改善箇所説明図

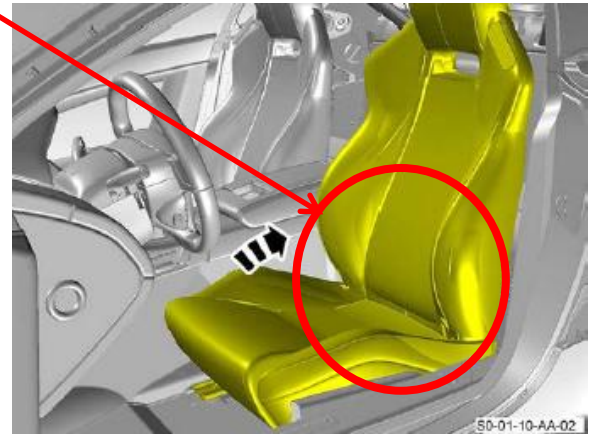
不具合発生箇所

シートヒーターシステムにおいて、ハーネスの絶縁性の劣化による電子制御モジュール故障を想定した設計がされていない。

そのため、電子制御モジュールが故障した場合、イグニッションをオンにするとシートヒーターに電流が流れ続けて過熱するおそれがある。

座面裏で新しい監視モジュールをシートヒーター電子制御モジュールと接続し、アース線をシートマットの留め具に固定する

改善の内容： 全車両、対策用の監視モジュール及びアース取付を行う。

また、ハーネスや電子制御モジュールに損傷がある場合は、新品に交換する。
